REPÚBLICA DE COLOMBIA
SUPERINTENDENCIA DE INDUSTRIA Y COMERCIO

Oficio N° 17622 de 27 de octubre de 2022

Ref. Expediente N° NC2021/0000886

TÍTULO DE LA SOLICITUD: REACTOR FLOCULADOR DE PASO CIRCULAR PARA EL TRATAMIENTO DE AGUAS CRUDAS SUPERFICIALES Y SUBTERRÁNEAS.

EJEMPLO DE LAS FIGURAS O DIBUJOS

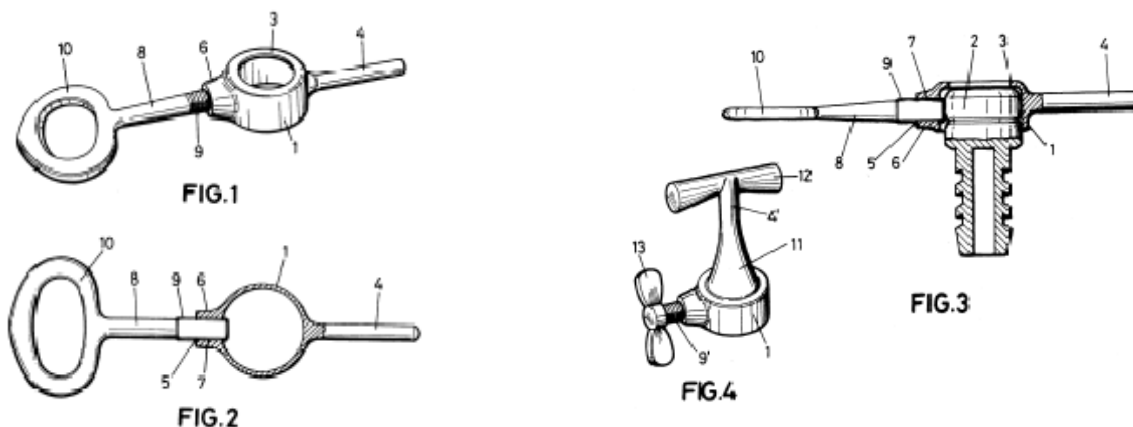
De conformidad con lo establecido por el artículo 28 de la Decisión 486 de 2000 de la Comisión de la Comunidad Andina, los dibujos de la solicitud no cumplen los requisitos necesarios para darle claridad a la invención, ya que incluyen rótulos, cuadros, membretes, cotas y textos que les restan claridad a los mismos, no están numerados y su presentación no es legible lo que no permite su entendimiento. Para la solicitud no es necesario presentar los planos de ingeniería de la invención sino figuras o dibujos que ayuden, de ser necesarias, al entendimiento de lo divulgado en los capítulos descriptivo y reivindicatorio. Se indica que estos deberán ser elaborados siguiendo las reglas del dibujo técnico con trazos de color negro, numerados individual y consecutivamente y que deben contener números de referencia para designar cada una de las piezas o elementos mecánicos o eléctricos, en cortes o vistas de manera que se muestren todos los detalles de la invención, teniendo en cuenta que los mismos deben coincidir con lo revelado en la descripción inicial y no se pueden agregar características no incluidas en la solicitud inicial ya que se estaría ampliando la materia de la misma.

A continuación, se presenta un ejemplo ilustrativo de las características de los dibujos para una solicitud de patente como guía para el solicitante:
